Mission régionale d'autorité environnementale
CENTRE - VAL DE LOIRE

**Avis délibéré sur la
demande d'Autorisation Environnementale pour le projet de
parc éolien du Courri sur la commune de
la Châtre-Langlin (36)**

N°MRAe CVL-2026-
21603/A P

Localisation des habitations les plus proches des éoliennes

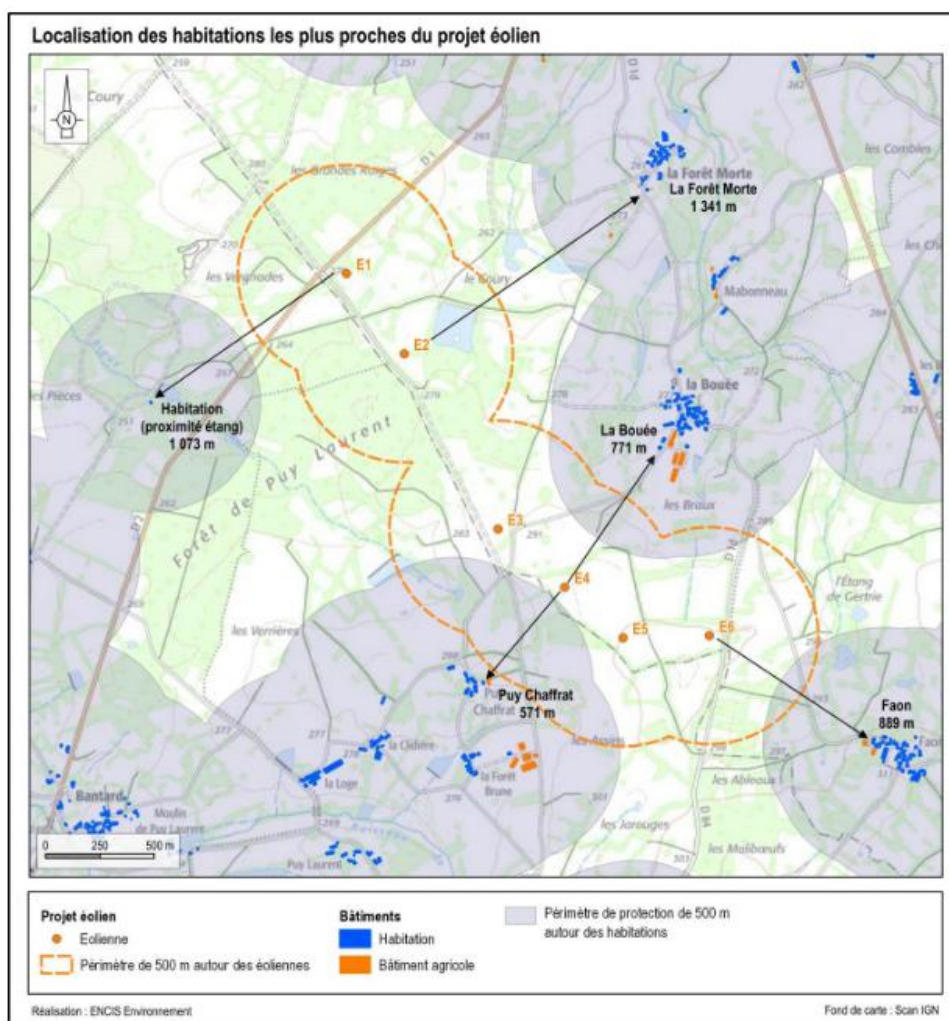
Aucune habitation ne se trouve à moins de 500 m de la zone d'implantation potentielle (ZIP). L'habitation la plus proche correspond au hameau du Puy-Chafrat à 571 m de l'éolienne E4.

Variante finale

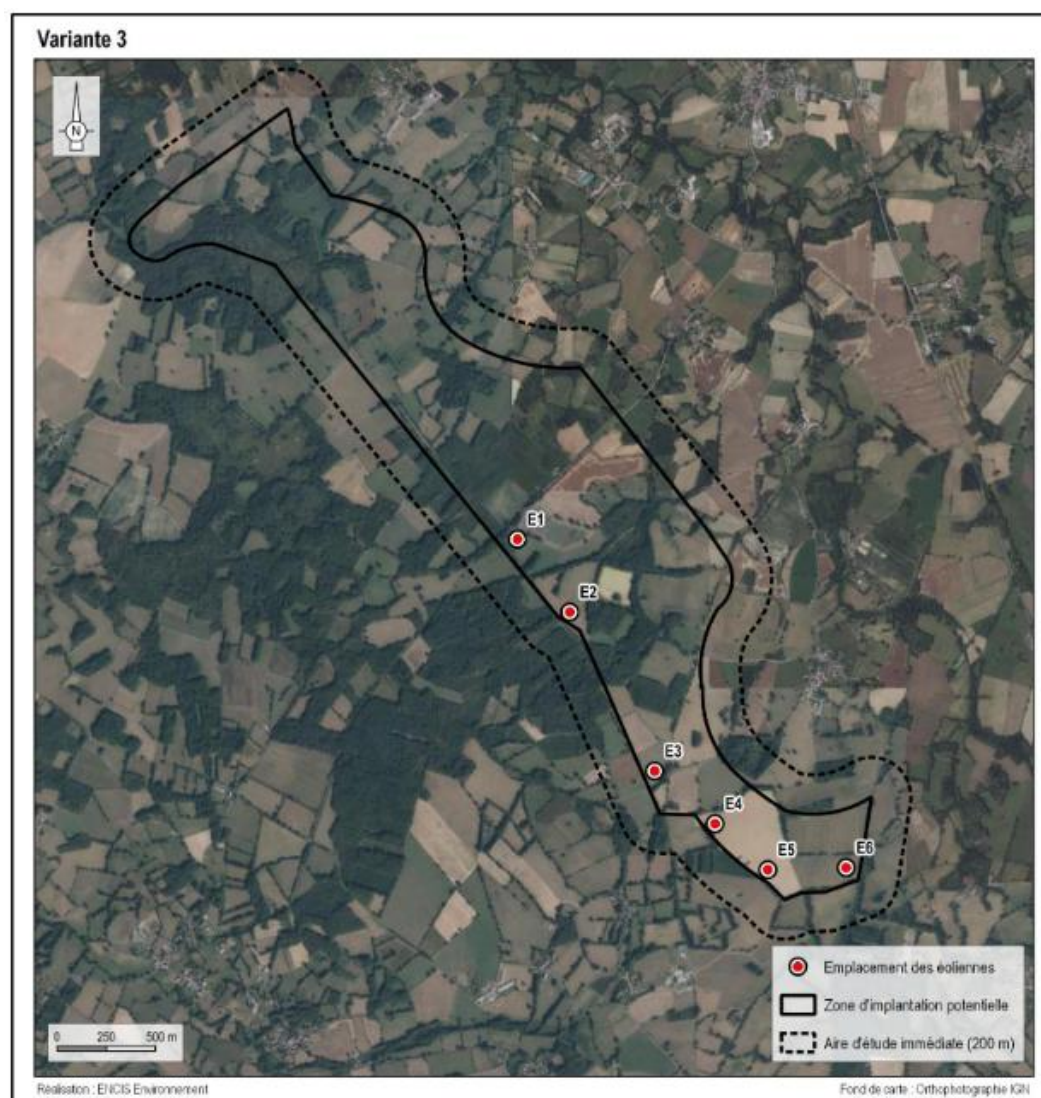
Les distances obliques (en bout de pales) qui séparent les éoliennes des haies et boisements sont comprises entre 42 et 79 m ce qui engendre des impacts importants pour la biodiversité. Le dossier constate lui-même la « proximité de moins de 75 m des structures arborées présentant un enjeu pour les chiroptères pour l'ensemble des éoliennes » (p. 201 de l'étude d'impact) mais cette variante est choisie

car elle offre selon le dossier le meilleur compromis. L'analyse de variantes d'implantations avec un nombre similaire d'éoliennes aurait été bien plus pertinente.

L'autorité environnementale recommande de rechercher des solutions alternatives pour le choix du site d'implantation puis de compléter l'étude des variantes par une réflexion permettant de prendre en compte davantage les enjeux de biodiversité dans la conception du projet.

Contexte éolien du projet

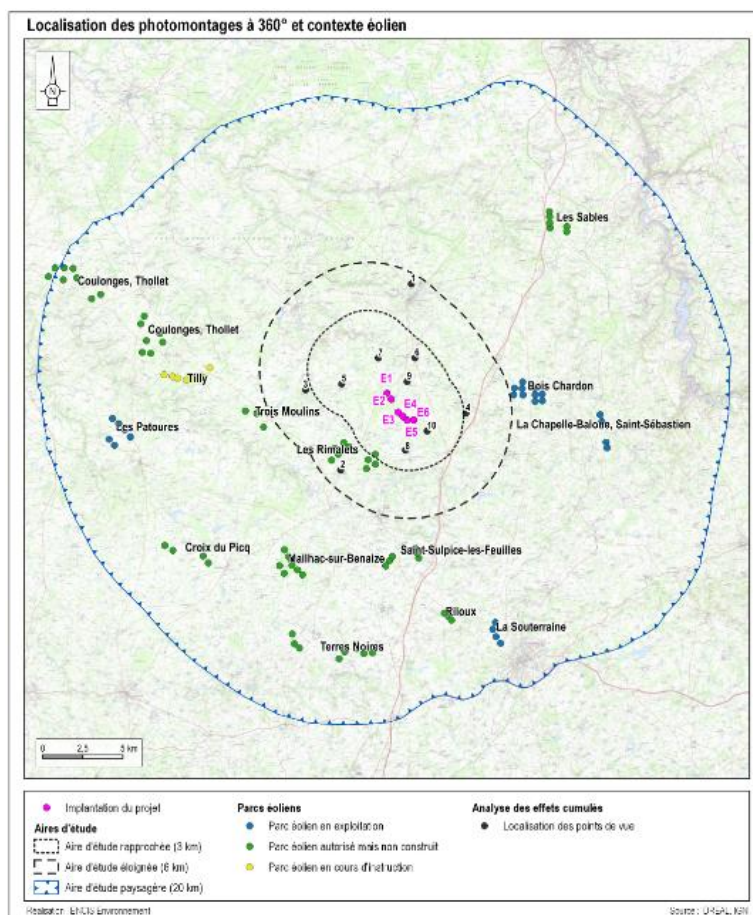
L'étude des impacts cumulés avec les autres parcs montre l'absence d'effets de saturation visuelle. Néanmoins, bien que les impacts cumulatifs avec les autres parcs restent faibles et que la saturation visuelle n'est pas démontrée, la construction du projet entraîne une augmentation du seuil d'indice d'occupation des horizons depuis certains points de vue qualifiée par le dossier de faible à très faible⁴.

Pour l'autorité environnementale, le projet aura un impact sur les bourgs et hameaux proches. Par exemple, il augmentera l'indice d'occupation des horizons depuis le nord-ouest du hameau de la Forêt Morte (augmentation de 26,3° à 95,7°) et ne laissera un angle de respiration que de 181,6° en entrée sud du bourg de Mouhet⁵. Le guide national relatif à l'élaboration des études d'impact des projets de parcs éoliens terrestres définit l'angle de 120° comme représentatif de la vision binoculaire humaine, ce qui engendre un seuil d'alerte à 160° auquel le projet se rapproche.

Face à ce constat, aucune mesure pour éviter, réduire ou compenser n'est proposée dans le dossier.

L'autorité environnementale recommande de présenter des mesures pour éviter, réduire ou compenser les impacts du projet sur les lieux de vie.
